SERVICE INFO – INA 0188

Brațul de tensionare 533 0075 30

Aveți grijă să respectați lungimea șuruburilor

Obrázek: Dreapta, vechiul model / stânga, noul model

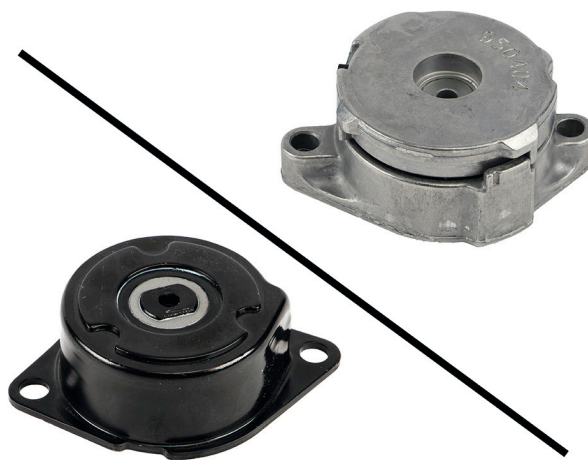
În cadrul dezvoltării continue a produselor noastre, a fost modificat brațul întinzătorului 533 0075 30. Montarea corectă a acestui nou model presupune șuruburi mai scurte. Șuruburile M8x35 au fost înlocuite cu șuruburi M8x22.

În buletinul de informații service se ilustrează caracteristicile vizuale ale modelului anterior (figura din dreapta) și ale noului model (figura din stânga).

Pentru o reparație corectă cu ajutorul noului braț întinzător 533 0075 30, pot fi folosite numai șuruburi de mărimea M8x22
